PROGETTO DI FATTIBILITA' TECNICO ECONOMICA

**COLLEGAMENTO LAMEZIA T. – CATANZARO
ELETTRIFICAZIONE TRATTA LAMEZIA T. – CATANZARO L.
E VELOCIZZAZIONE TRATTA LAMEZIA T. – SETTINGIANO**

Riscontro alla richiesta di integrazioni della Commissione Tecnica PNRR-PNIEC- nota prot. CTVA-1258 del 04/03/2022 e Riscontro alla richiesta di integrazioni del MIC – nota prot. 330-P del 07/03/2022

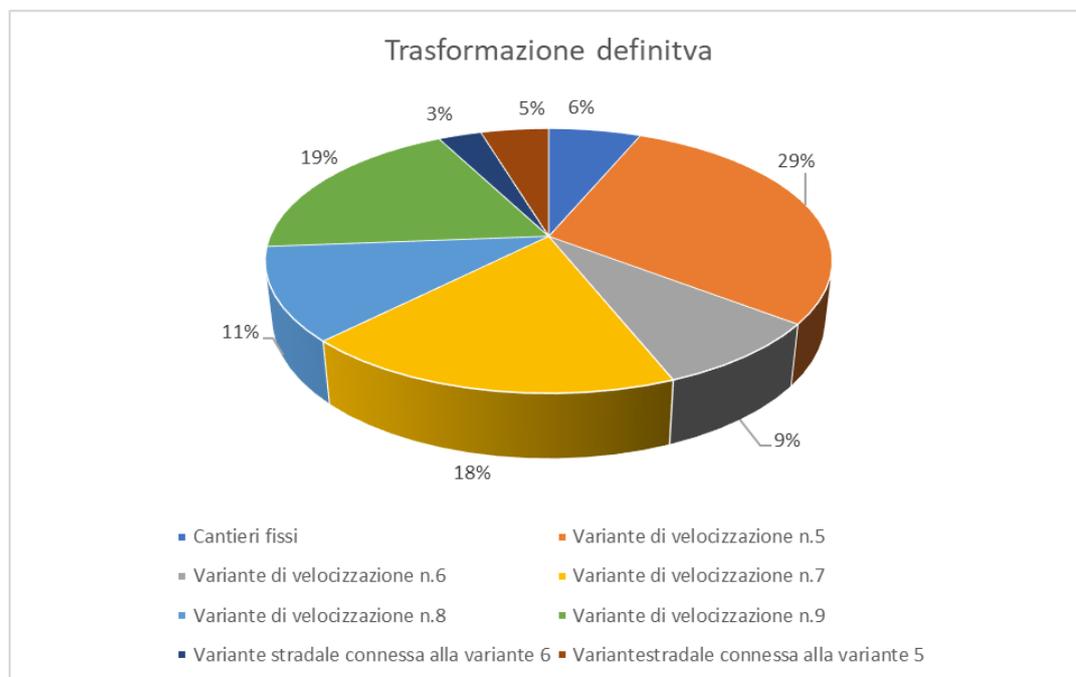
la predisposizione di una tabella complessiva che per ciascun tratto indichi l'entità delle aree interessate da trasformazioni, temporanee e definitive, di uso del suolo, suddividendo le tipologie ante operam e post operam di uso antropico (sedime ferroviario, opere connesse all'elettrificazione, sedime stradale, aree di cantiere...) e di uso naturale, seminaturale e agricolo (macchia, formazione arborea/arbustiva, prato polifita, frutteto, seminativo...);

Tra le varianti, come si evince dalla figura che segue, il maggior consumo di suolo è causato dalle Varianti 5 e 7.

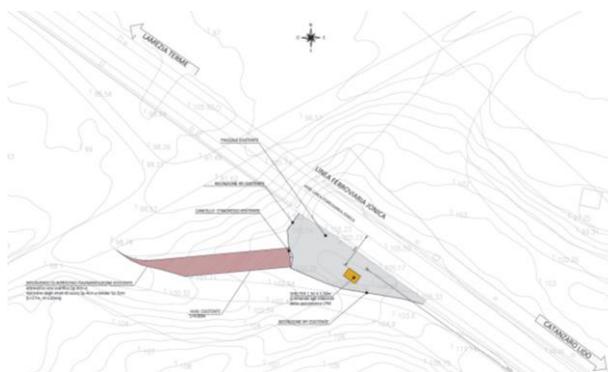
Il sedime del piazzale tecnologico PT09 interessa direttamente un'area agricola di versante (uliveto) piuttosto scoscesa, che si affaccia in direzione sud-est offrendo una visuale importante verso la valle del Corace. Si richiede una fotosimulazione da via Acqua degli Ulivi, nei pressi del ponte soprastante la ferrovia, per verificare il possibile disturbo arrecato (obliterazione). Si chiede anche di valutare e presentare un'ipotesi alternativa meno invasiva per la localizzazione dell'edificio, eventualmente a monte anziché a valle della via Acqua degli Ulivi.

Si segnala che il PT09 è un **piazzale esistente di proprietà di RFI** e nel quale viene inserito uno shelter delle dimensioni 2.50x3.50m. Oltre al piccolo manufatto (struttura metallica prefabbricata fondata su un basamento in cls), da realizzarsi all'interno della proprietà ferroviaria, è previsto il ripristino della pavimentazione in quanto risulta ammalorata. Si conferma l'intervento.
